柏崎刈羽原子力発電所 7号機

地震応答解析における配管系解析の 修正について

平成20年4月11日

東京電力株式会社

配管系解析の流れと今回の分岐部に係る不備の説明

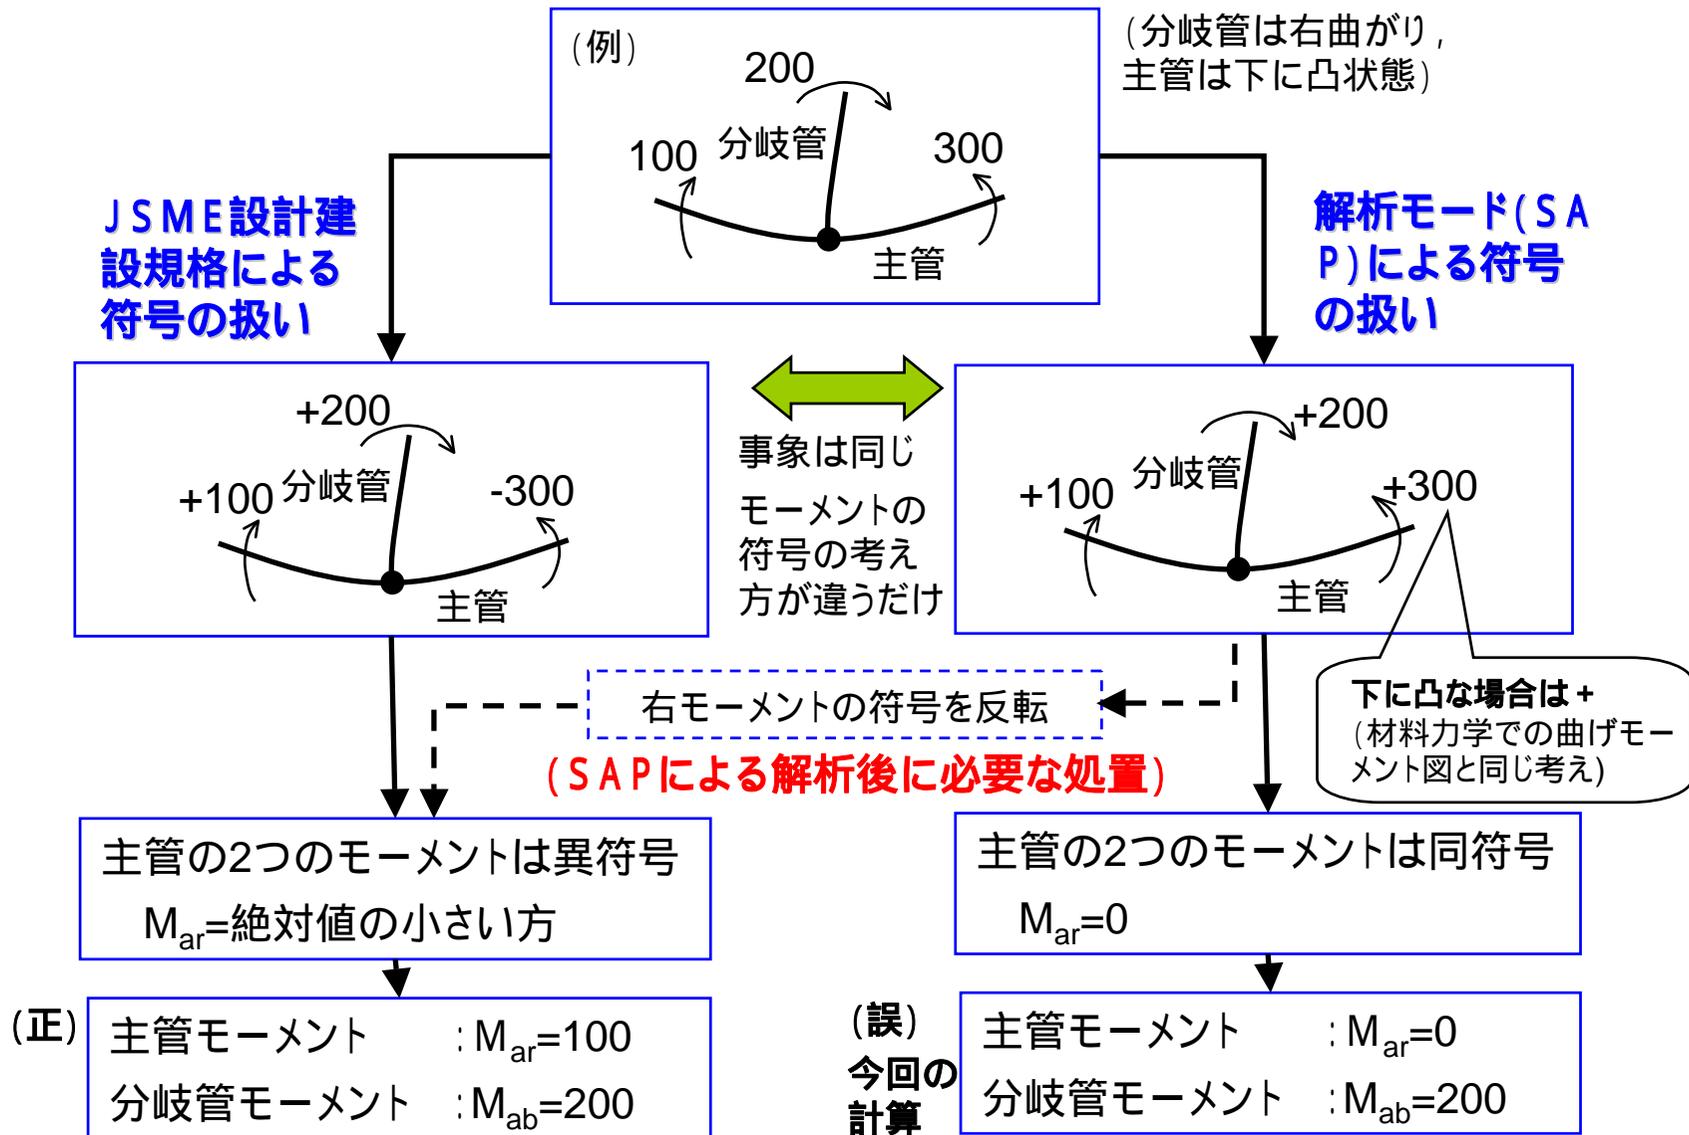
配管分岐部に対する自重モーメント算出過程の数値処理に不備を確認

■ 分岐部まわりの主管に発生するモーメントの符合の扱い

●主蒸気系配管

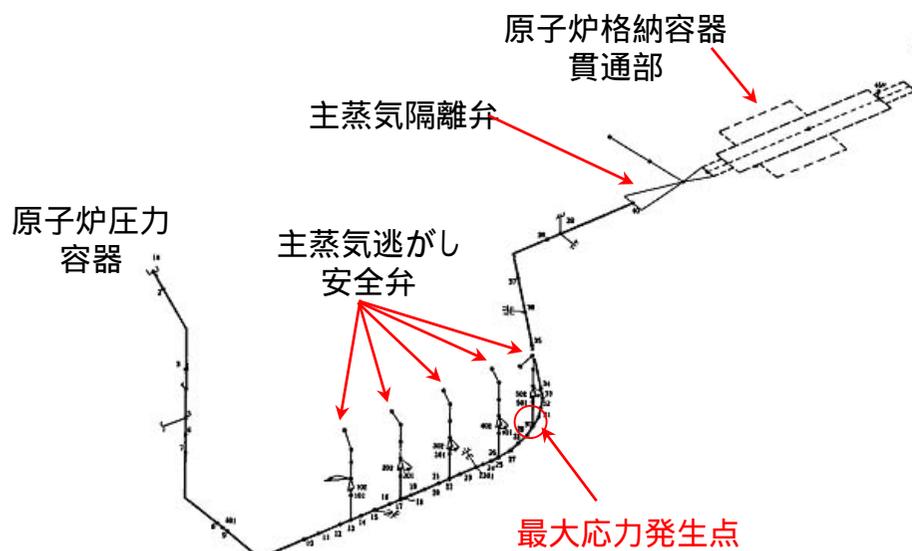
配管系算出値の修正について (1 / 4)

- 分岐部の自重モーメント修正が必要な配管系4ラインについて修正(青字 赤字に修正)

算出値 (MPa)	許容応力 _A S (MPa)	最大応力発生点
WG報告値	134	281	同じ
JNES	159		
修正値	136

●残留熱除去系配管

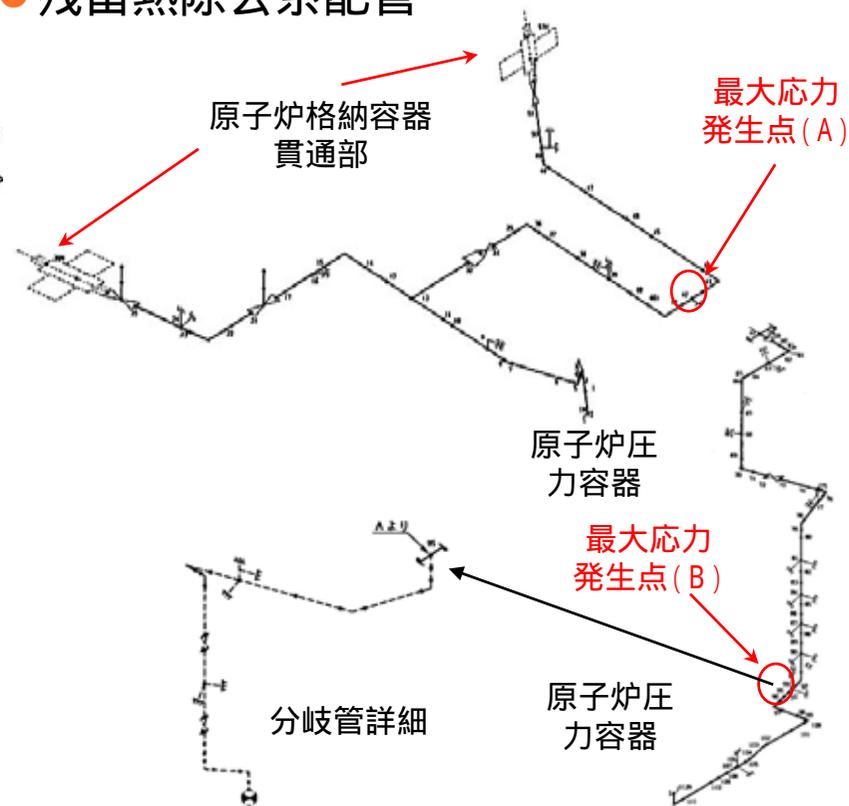
✓ 残留熱除去系配管以外は大きな変更無し

算出値 (MPa)	許容応力 _A S (MPa)	最大応力発生点
WG報告値	199	274	A
JNES	255		B
修正値	239		B

● 残留熱除去系配管にて大きく値が変わる理由

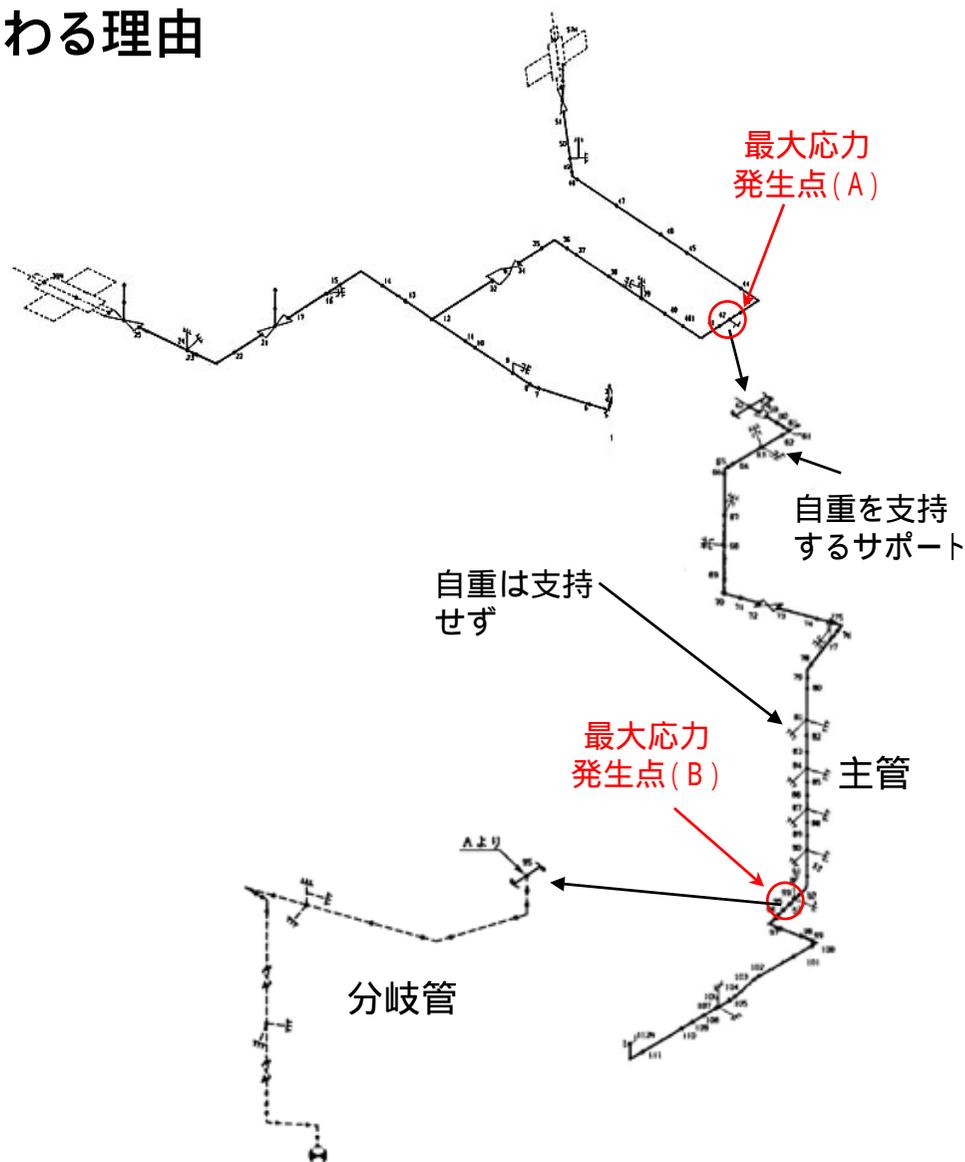
主管(鉛直管)の仕様

- ✓ 約8mの鉛直配管
- ✓ 重量を支持するサポートは分岐部にあるのみで鉛直部はない
- ✓ 当該配管には鉛入り保温が付属

- ✓ 分岐部における自重による影響が大きく、主管に発生するモーメント M_{ar} も大きくなる
(主管のモーメントも考慮するところを、主管による2つのモーメントが同符号として扱われ $M_{ar}=0$ となっていた)
